AUTORIDAD NACIONAL DE LICENCIAS AMBIENTALES
- ANLA –
RESOLUCIÓN N° **001351**
(05 JUL. 2024)

“Por la cual se modifica la Licencia Ambiental otorgada mediante Resolución 1326 de 5 de agosto de 2020 y se toman otras determinaciones”

Mediante la Resolución 1326 de 5 de agosto de 2020, la Autoridad Nacional de Licencias Ambientales ANLA, en adelante esta Autoridad Nacional, otorgó Licencia Ambiental al GRUPO ENERGÍA BOGOTÁ S.A. E.S.P., para el proyecto “UPME 01 de 2013 (Subestación Norte 500 KV y Líneas de Transmisión Norte - Tequendama 500 KV y Norte Sogamoso 500 kV) – como primer refuerzo de red 500 KV del Área Oriental”, localizado en jurisdicción de los municipios de Betulia, San Vicente de Chucurí, El Carmen de Chucurí Simacota, Santa Helena del Opón, La Paz, Vélez, Bolívar, Sucre, Jesús María y Albania en el departamento de Santander; Saboya, Chiquinquirá, Briceño y Caldas en el departamento de Boyacá; Simijaca, Carmen de Carupa, Susa, Sutatausa, Tausa, Nemocón, Cogua, Pacho, Supatá, San Francisco, La Vega, Sasaima, Albán, Guayabal de Síquima, Cachipay, Zipacón, La Mesa, Tena, Anolaima, Soacha y San Antonio del Tequendama en el departamento de Cundinamarca.

Figura 46 Zonificación ambiental de la modificación de la licencia ambiental del proyecto UPME 01 de 2013 (Subestación Norte 500 KV y Líneas de Transmisión Norte - Tequendama 500 KV y Norte Sogamoso 500 kV) – como primer refuerzo de red 500 KV del Área Oriental

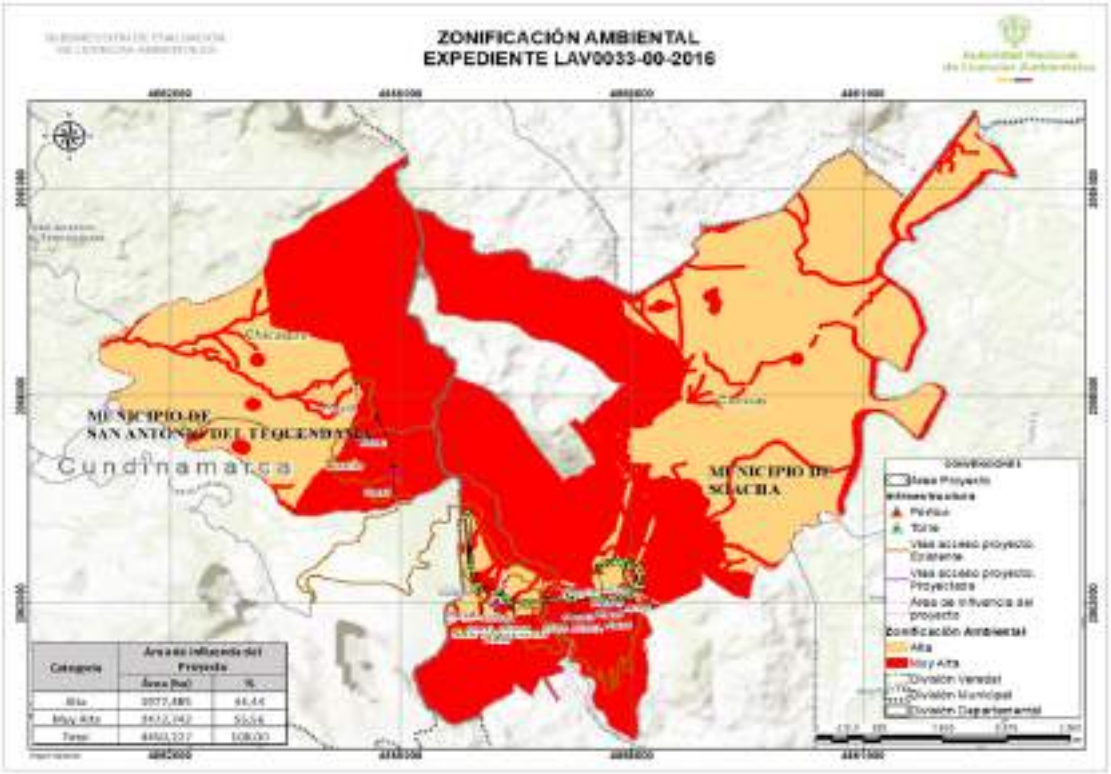
El Equipo Evaluador Ambiental de la ANLA, considera adecuada la Zonificación Ambiental tanto en los criterios evaluados como en los resultados obtenidos, ya que, a partir de las variables analizadas, esta zonificación refleja la sensibilidad del territorio para todos los medios conforme lo evidenciado durante la visita de evaluación ambiental realizada por esta autoridad. En este sentido, los aspectos de interés ambiental identificados permitieron delimitar aquellas áreas que presentan mayor amenaza, buscando con esto establecer un ordenamiento territorial que permita el uso sostenible de los recursos naturales y la protección del medio ambiente. De esta manera, la zonificación ambiental establecida, garantiza el bienestar de la población local y preserva el equilibrio ecológico del área de influencia establecida para la presente modificación.

Tipo de obra	***Soporte gráfico revisión Equipo Evaluador Ambiental de la ANLA***	***Consideraciones Equipo Evaluador Ambiental de la ANLA***
*Acceso a plaza 1N**

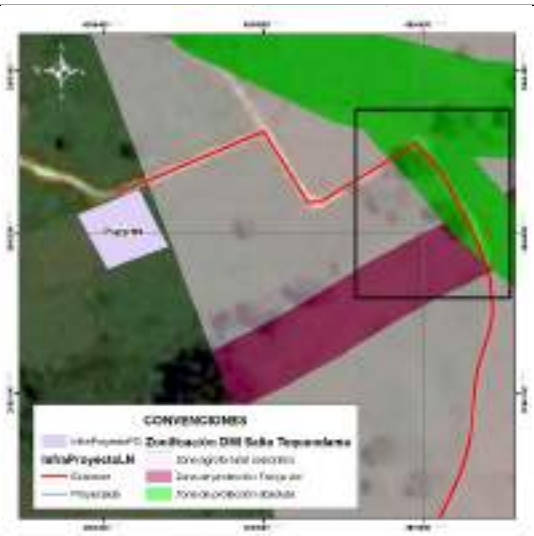
*Se valida que el acceso es existente y por tanto no requiere aprovechamiento forestal. No obstante, frente a las acciones de mantenimiento propuestas, se identifica que parte del área del acceso se ubica en zona de protección absoluta, por tanto* ***NO es procedente autorizar las actividades de rocería*** *en el tramo que se ubica en esta zona.*
*Acceso a plaza 2** *Plaza 2* *(Se indica acceso peatonal desde Vía Tipo 1 hasta sitio de plaza)*

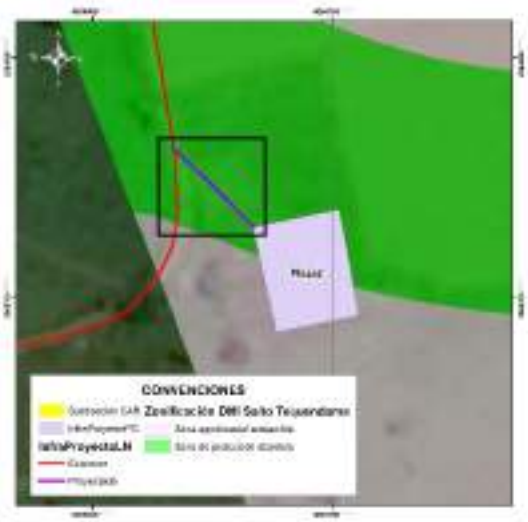
*Se valida que el acceso específico hasta la plaza de tendido no es existente. Para la plaza de tendido y acceso no se encuentra sustracción de reserva autorizada por parte de la CAR. Adicionalmente, parte de la plaza y el acceso se ubica en zona de protección absoluta, donde se establece como uso prohibido la ejecución de rocería. Por lo anterior* ***NO es procedente autorizar la infraestructura de la plaza y del acceso al no tener sustracción aprobada y al no ser permitidas las actividades de rocería****.*

Tipo de obra	***Soporte gráfico revisión Equipo Evaluador Ambiental de la ANLA***	***Consideraciones Equipo Evaluador Ambiental de la ANLA***
*Acceso a plaza 3** *Plaza 3 (Se indica acceso peatonal desde carreteable existente hasta sitio de plaza)*

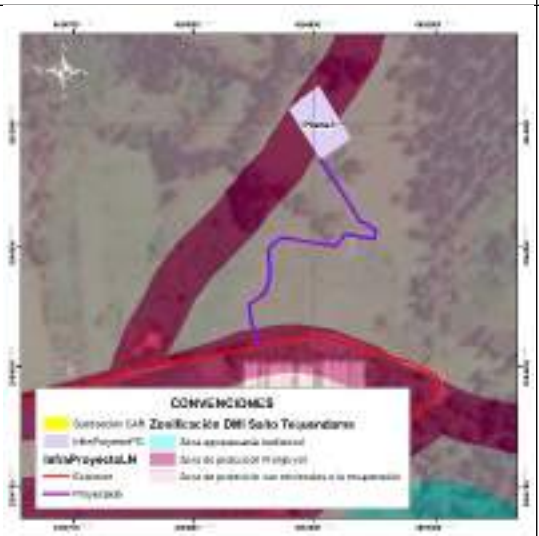
*Se valida que el acceso específico hasta la plaza de tendido no es existente. Para la plaza de tendido y el acceso no se encuentra sustracción de reserva autorizada por parte de la CAR. Igualmente, no realizó la solicitud de permiso de aprovechamiento forestal. Por lo anterior* ***NO es procedente autorizar la infraestructura de la plaza y del acceso al no tener sustracción aprobada.***
Acceso a sitio de torre 301N (Se indica como acceso peatonal) *Sitio de torre ST301N*		*Se valida que para la sección del acceso de llegada a la torre se relaciona como acceso existente a un sendero o camino, en cobertura de pastos limpios. Se identifica que no se requiere permiso de aprovechamiento y tampoco se tienen restricciones para ingreso con semovientes puesto que no se encuentra dentro del DMI Sector Salto de Tequendama y Cerro Manjui.*

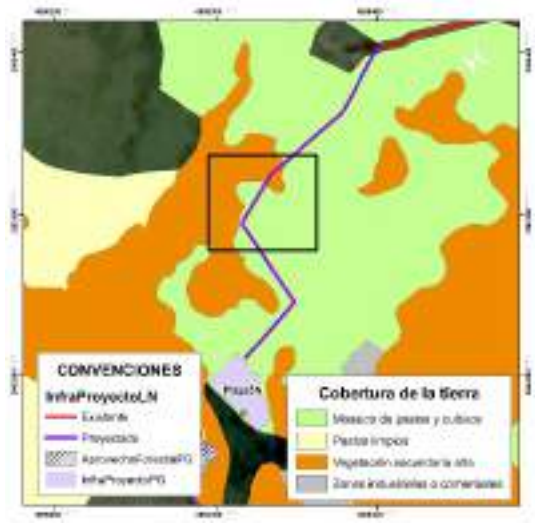
*Comparando la ubicación del acceso con la cartografía base se identifica que el acceso no se asocia a ningún camino o sendero existente, dándose contradicción con la tabla presentada por la Sociedad pero coherencia con la capa InfraProyectoLN, donde se indica que el acceso es proyectado. Se valida que este acceso atraviesa en su recorrido zonas de vegetación secundaria alta, sobre las cuales la Sociedad **NO podrá adelantar actividades de tala** puesto que no realizó la solicitud de permiso (Recuadros negros).*

Tipo de obra	***Soporte gráfico revisión Equipo Evaluador Ambiental de la ANLA***	***Consideraciones Equipo Evaluador Ambiental de la ANLA***
Acceso a plaza 8 *(Reportada como acceso peatonal en documento y en capa InfraProyectoLN como acceso existente)*** *Plaza de tendido 8*

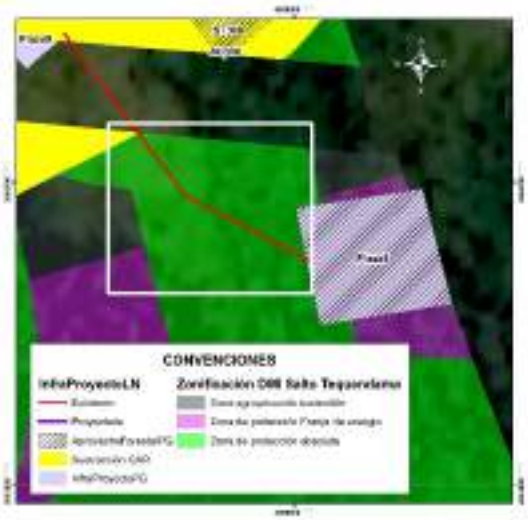
*Se valida que el acceso específico hasta la plaza de tendido no es existente. Para la plaza de tendido y el acceso no se encuentra sustracción de reserva autorizada por parte de la CAR puesto que la Sociedad no hace su solicitud. Adicionalmente, parte de la plaza y el acceso se ubica en zona de protección absoluta, donde se establece como uso prohibido la ejecución de rocería. Por lo anterior* ***NO es procedente autorizar la infraestructura de la plaza y del acceso al no tener sustracción aprobada y al no ser permitidas las actividades de rocería.***
*Acceso a plaza 9*** *(Reportada como acceso peatonal en documento y en capa InfraProyectoLN como acceso existente)* *Plaza de tendido 9*

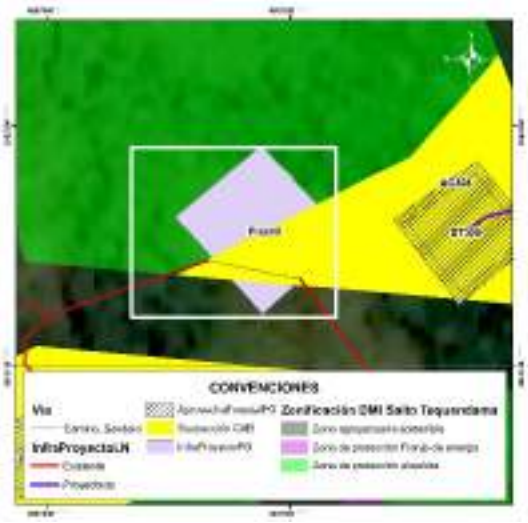
*Se valida que acceso específico hasta plaza de tendido se reporta como camino o sendero, el cual se ubica a 350 m de vía tipo 6 sin pavimentar. Para plaza de tendido y acceso no se encuentra sustracción de reserva autorizada por parte de la CAR puesto que la Sociedad no hace su solicitud. Adicionalmente, parte de la plaza y el acceso se ubica en zona de protección absoluta, donde se establece como uso prohibido la ejecución de rocería. Por lo anterior* ***NO es procedente autorizar la infraestructura de la plaza y del acceso al no tener sustracción aprobada y al no ser permitidas las actividades de rocería.***

Tipo de obra	***Soporte gráfico revisión Equipo Evaluador Ambiental de la ANLA***	***Consideraciones Equipo Evaluador Ambiental de la ANLA***
*Acceso a plaza 10 (vía tipo 6 sin pavimentar)** *Plaza de tendido 10*

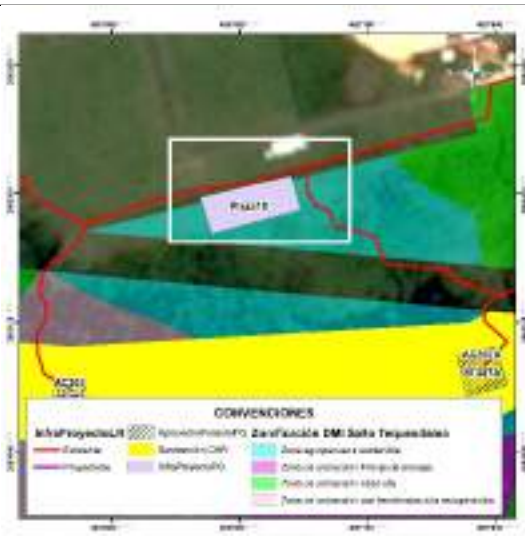
*Se valida que el acceso específico hasta la plaza de tendido se reporta como vía tipo 6, sin embargo se plantea adecuación con rocería, aspecto que es inconsistente con la definición de la vía existente. La plaza de tendido se ubica en una “zona agropecuaria sostenible” del DIM Salto del Tequendama y Cerro Manjui, para la cual la Sociedad no solicitó sustracción de reserva ante la CAR. Por lo anterior* ***NO es procedente autorizar la infraestructura de la plaza y del acceso al no tener sustracción de reserva.***
*Acceso a plazas de tendido 11A (camino o sendero desde vía tipo 2) y 11B** *Plazas de tendido 11A y 11B*

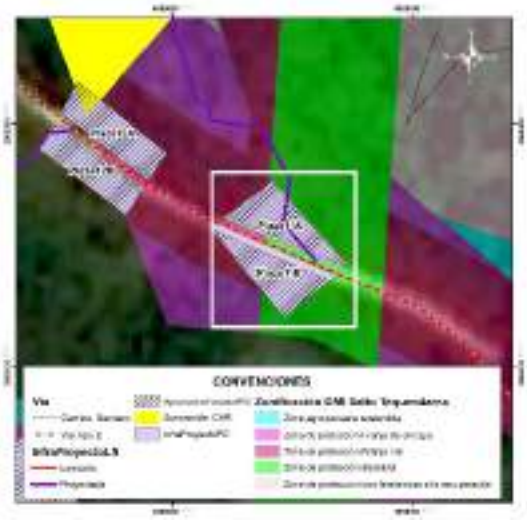
*En el documento se relaciona como acceso el Acc-06, sin embargo, en la capa InfraProyectoLN se identifica que el acceso asociado es el Acc-309.* *Se valida que acceso específico hasta plaza de tendido 11A se relaciona como camino o sendero, para el cual se plantearía adecuación con rocería la cual se establece dentro de la zonificación del DMI Sector Salto del Tequendama y Cerro Manjui como actividad prohibida en zona de protección absoluta. Para plazas de tendido y acceso no se encuentra sustracción de reserva autorizada por parte de la CAR puesto que la Sociedad no hace su solicitud.* *Por lo anterior* ***NO es procedente autorizar la infraestructura de las plazas y del acceso al no tener sustracción de reserva.***

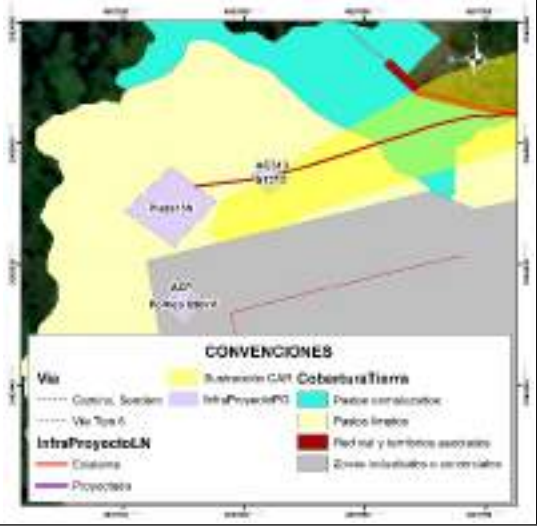
*Se identifica que el acceso, la plaza de tendido y la torre se ubica en unidades de pastizales. El trazado del acceso se ubica sobre las zonas sustraídas, razón por la cual se considera aceptable este acceso siempre y cuando* ***NO*** *se realicen actividades de aprovechamiento forestal, puesto que este permiso no se solicitó.*

Tipo de obra	***Soporte gráfico revisión Equipo Evaluador Ambiental de la ANLA***	***Consideraciones Equipo Evaluador Ambiental de la ANLA***
*Acceso a plaza (vía tipo 5)** *Plaza de tendido 14*

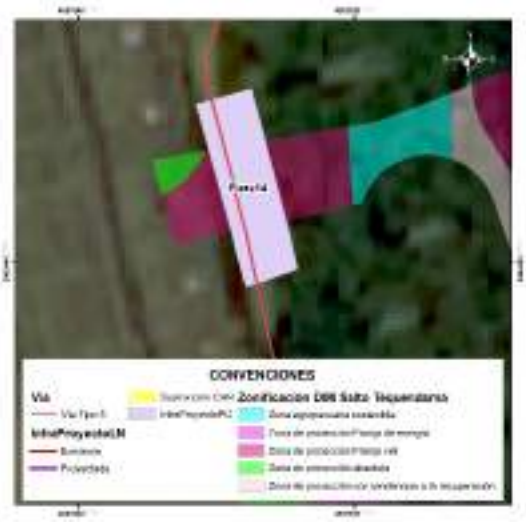
*Se valida que la parte central de la plaza de tendido se encuentra en DMI para la cual la Sociedad no realizó solicitud de sustracción y por tanto no tiene autorización por parte de la CAR. En este sentido,* ***NO es procedente autorizar la infraestructura de la plaza de tendido 14.***
*Accesos a sitios de torre ST303N y ST304** *Sitios de torre ST303N y ST304*

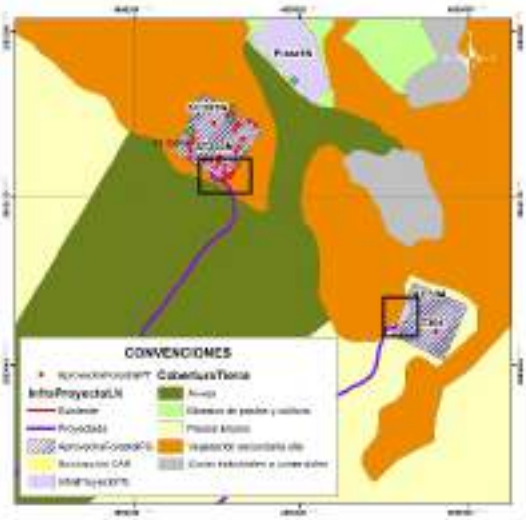
*Comparando la ubicación de los accesos con la cartografía base se identifica que no se asocian a ningún camino o sendero existente, quedando identificada una contradicción con la tabla presentada por la Sociedad pero coherencia con la capa InfraProyectoLN donde se indica que el acceso es proyectado. Se valida que estos accesos se ubican en su mayoría en cultivos de arveja y en pastos limpios, no siendo necesario ejecutar actividades de aprovechamiento forestal para estos tramos.* *Para el caso del acceso al ST303N y una parte del ST304, se identifica cruce con parches de vegetación secundaria alta (ver recuadros negros) para los cuales la Sociedad* ***NO podrá adelantar actividades de tala*** *puesto que no realizó la solicitud de permiso.*

Tipo de obra	***Soporte gráfico revisión Equipo Evaluador Ambiental de la ANLA***	***Consideraciones Equipo Evaluador Ambiental de la ANLA***
*Acceso a ST305N** *Sitio de torre ST305N*

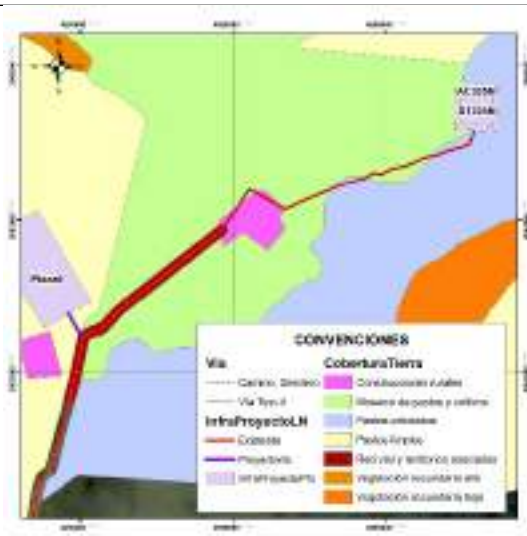
*Revisando con la cartografía base se identifica que el acceso no es existente sino que se relaciona con la existencia de un camino o sendero que atraviesa unidades de mosaico de pastos y cultivos, pastos arbolados y construcciones rurales (ubicadas a 110 m del sitio de torre). Teniendo en cuenta que la Sociedad no solicita permiso de aprovechamiento forestal, en este acceso y en la torre **NO podrá adelantar actividades de tala** de ningún individuo que pueda encontrarse de manera aislada (pastos arbolados).*
*Acceso a ST306 (Se menciona en documento y en cartografía base como acceso peatonal)**

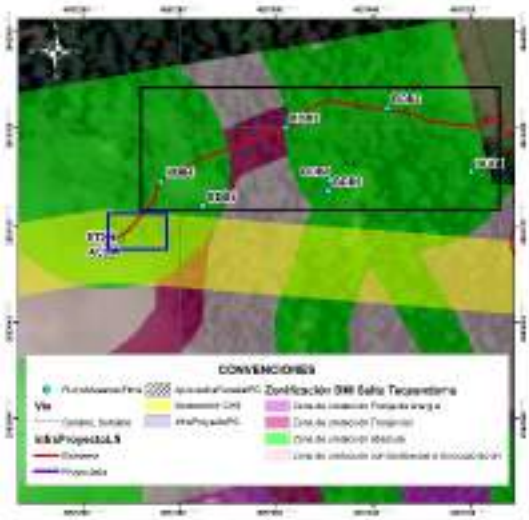
*Durante la visita de evaluación se validó que no existe camino o sendero reportado en cartobase y que la condición de la vegetación es de tipo denso, lo cual es consistente con la cobertura registrada (Bosque denso). Adicionalmente, se identifica que en el área trazada para el acceso, existen individuos de especies en veda, los cuales no están siendo incluidos en solicitud de aprovechamiento forestal (ver cuadro azul).* ***Individuo fustal ubicado en tramo de llegada del acceso (No solicitado en aprovechamiento forestal) Coordenadas 4º34´12´´N, 74º17´15´´ W.*** *De igual manera, en el tramo del acceso la Sociedad registra a las parcelas BDB4, BDB3 y BDB2 (Ver cuadros negros), en las cuales reporta 100 individuos fustales, de estos 23 obedecen a la especie Cyathea sp. y 35 a la*

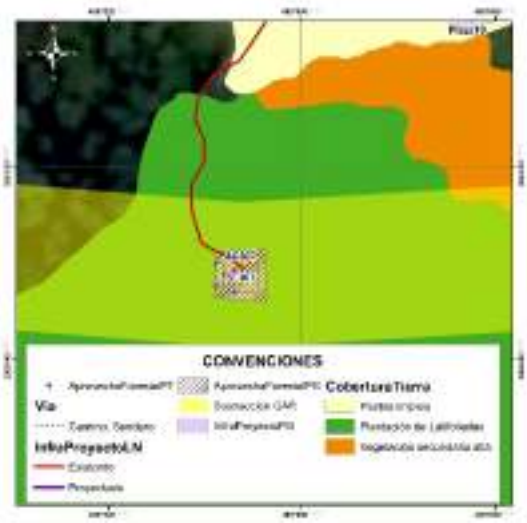
*Durante la visita de evaluación se validó que no existe camino o sendero reportado en cartobase y que la condición de la vegetación se asocia a plantaciones de latifoliadas con vegetación arbórea densa producto de la recuperación del área con presencia de especies en veda. Resultado de ello, la Sociedad para el sitio de torre (relacionado en cobertura plantación de latifoliadas) solicita permiso de aprovechamiento forestal para seis (6) individuos de Quercus humboldtii (especie en veda nacional), no obstante, para el acceso omite la solicitud de permiso de aprovechamiento forestal no siendo procedente la autorización de intervención en acceso.* *Sumado a esto, en parte del acceso no se encuentra sustracción de reserva autorizada por parte de la CAR puesto que la Sociedad no hace*

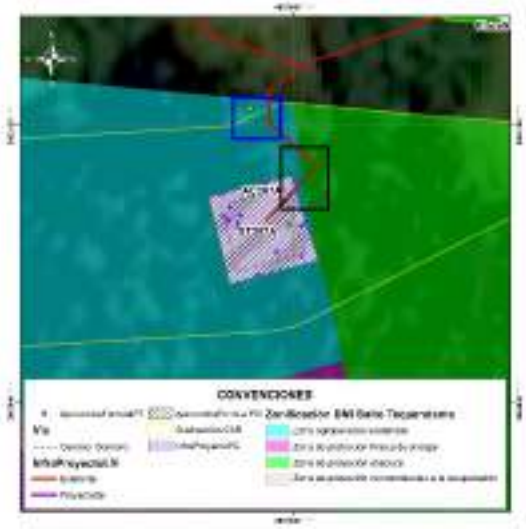
*Durante la visita de evaluación se validó que no existe camino o sendero reportado en cartobase y que la condición de la vegetación se asocia a plantaciones de latifoliadas con vegetación arbórea densa producto de la recuperación del área con presencia de especies pioneras. Resultado de ello, la Sociedad para el sitio de torre (relacionado en la misma cobertura) solicita permiso de aprovechamiento forestal para 16 individuos fustales, no obstante, para el acceso omite la solicitud de permiso de aprovechamiento forestal no siendo procedente la autorización de intervención en acceso. Adicionalmente, en la visita de evaluación se identificó que en el área trazada para el acceso, existen individuos fustales, los cuales no están siendo incluidos en solicitud de aprovechamiento forestal (ver cuadro azul).* *Sumado a esto, en parte del acceso no se encuentra sustracción de reserva autorizada por parte de la CAR puesto que la Sociedad no hace su solicitud para los accesos y adicionalmente, parte del acceso se ubica en zona de protección absoluta, donde se establece como uso prohibido la ejecución de rocería (ver cuadro negro). Por lo anterior* ***NO es procedente autorizar el acceso al no tener sustracción aprobada, no haber solicitado permiso de aprovechamiento forestal y no***

Tipo de obra	***Soporte gráfico revisión Equipo Evaluador Ambiental de la ANLA***	***Consideraciones Equipo Evaluador Ambiental de la ANLA***
		ser permitidas las actividades de rocería.
Acceso a ST308 *(Acceso mencionado como proyectado en capa InfraProyectoLN y como sendero/ camino en cartobase)**

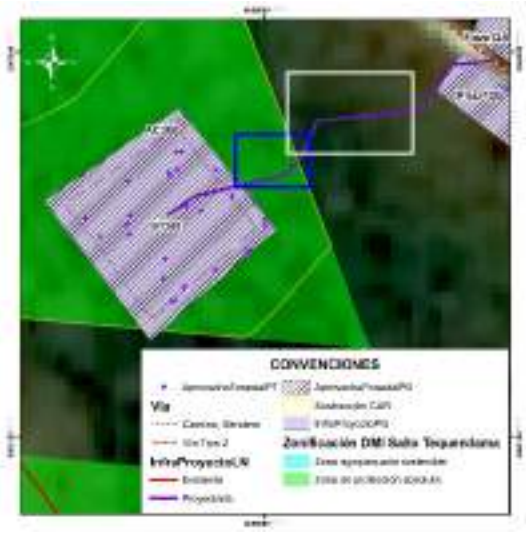
*Durante la visita de evaluación se validó que no existe camino o sendero reportado en cartobase y que la condición de la vegetación se asocia vegetación secundaria alta. Resultado de ello, la Sociedad para el sitio de torre (relacionado en la misma cobertura) solicita permiso de aprovechamiento forestal para 36 individuos fustales, no obstante, para el acceso omite la solicitud de permiso de aprovechamiento forestal no siendo procedente la autorización de intervención en acceso. Adicionalmente, en la visita de evaluación se identificó que en el área trazada para el acceso, existen individuos fustales, los cuales no están siendo incluidos en solicitud de aprovechamiento forestal (ver cuadro azul).* *Sumado a esto, en área por fuera del DMI (ver recuadro blanco) tampoco se solicita permiso de aprovechamiento aun cuando la cobertura es vegetación secundaria alta. Por lo anterior* ***NO es procedente autorizar el acceso al no haber solicitado permiso de aprovechamiento forestal para su intervención.***

Tipo de obra	***Soporte gráfico revisión Equipo Evaluador Ambiental de la ANLA***	***Consideraciones Equipo Evaluador Ambiental de la ANLA***
Acceso a ST309 *(Acceso mencionado como proyectado en capa InfraProyectoLN y como sendero/ camino en cartobase)**

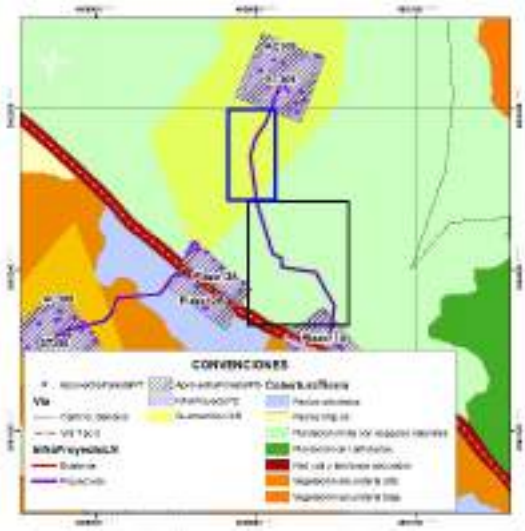
*Durante la visita de evaluación se validó que no existe camino o sendero reportado en cartobase y que la condición de la vegetación se asocia a la cobertura de plantación mixta con espacios naturales. Resultado de ello, la Sociedad para el sitio de torre (relacionado en la misma cobertura) solicita permiso de aprovechamiento forestal para 17 individuos fustales, no obstante, para el acceso omite la solicitud de permiso de aprovechamiento forestal no siendo procedente la autorización de intervención en acceso ni dentro del área sustraída (Recuadro azul) ni por fuera de esta.* *Sumado a esto, en parte del acceso no se encuentra sustracción de reserva autorizada por parte de la CAR puesto que la Sociedad no hace su solicitud para los accesos y adicionalmente, parte del acceso se ubica en zona de protección absoluta, donde se establece como uso prohibido la ejecución de rocería (ver cuadro negro). Por lo anterior* ***NO es procedente autorizar el acceso al no tener sustracción aprobada, no haber solicitado permiso de aprovechamiento forestal y no ser permitidas las actividades de rocería.***

Tipo de obra	***Soporte gráfico revisión Equipo Evaluador Ambiental de la ANLA***	***Consideraciones Equipo Evaluador Ambiental de la ANLA***
*Acceso a sitios de torre ST310 y ST311 (Acceso mencionado como existente en capa InfraProyectoLN y como sendero/ camino en cartobase)**

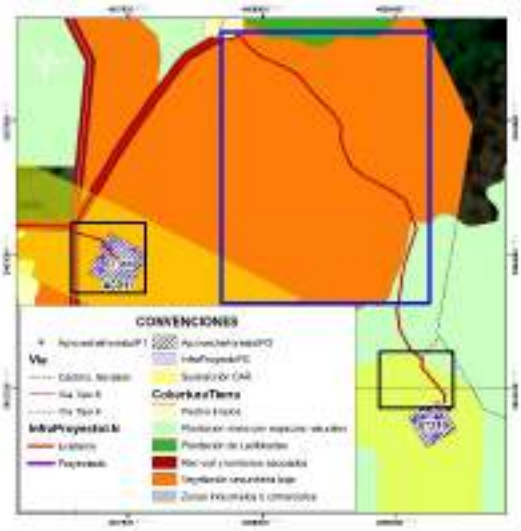
*Durante la visita de evaluación se validó que para los accesos a ST310 y ST311 que no existe camino o sendero reportado en cartobase y que la condición es de vegetación secundaria baja y plantación mixta con espacios naturales para una parte del acceso a ST310. Resultado de ello, la Sociedad para los sitios de torre (relacionados en las mismas coberturas) solicita permiso de aprovechamiento forestal para 9 individuos fustales de especies pioneras (ST311) y 11 individuos fustales en ST310, no obstante, para el acceso a estos sitios de torre omite la solicitud de permiso de aprovechamiento forestal no siendo procedente la autorización de intervención en acceso ni dentro del área sustraída (Recuadros negros) ni por fuera de esta (Recuadro azul).* *Sumado a esto, en parte del acceso a ST310 no se encuentra sustracción de reserva autorizada (en zona de protección con tendencias a la recuperación) por parte de la CAR puesto que la Sociedad no hace su solicitud para los accesos. Por lo anterior* ***NO es procedente autorizar el acceso al no tener sustracción aprobada y no haber solicitado permiso de aprovechamiento forestal.***

Tipo de obra	***Soporte gráfico revisión Equipo Evaluador Ambiental de la ANLA***	***Consideraciones Equipo Evaluador Ambiental de la ANLA***
*Acceso a ST312 (Acceso mencionado como proyectado en capa InfraProyectoLN)***

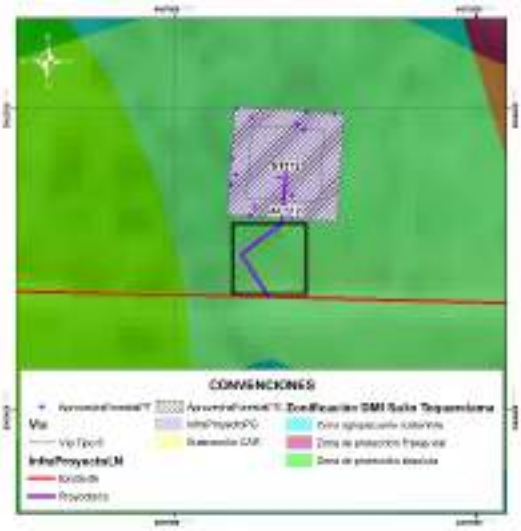
*Durante la visita de evaluación se validó que no existe camino o sendero reportado en cartobase y que la condición de la vegetación es de tipo denso, asociada a plantaciones mixtas con espacios naturales producto de la regeneración natural. Resultado de ello, la Sociedad para el sitio de torre (relacionado en la misma cobertura) solicita permiso de aprovechamiento forestal para 14 individuos fustales, no obstante, para el acceso omite la solicitud de permiso de aprovechamiento forestal no siendo procedente la autorización de intervención en acceso.* *Adicionalmente, se identifica que en el área trazada para el acceso, existen individuos fustales, los cuales no están siendo incluidos en solicitud de aprovechamiento forestal (ver cuadro negro).* ***Individuo fustal ubicado en tramo de inicio del acceso (No solicitado en aprovechamiento forestal) Coordenadas 4,574545 N, 78,281554 W.*** *Por lo anterior* ***NO es procedente autorizar el acceso al no tener solicitado permiso de aprovechamiento forestal.***
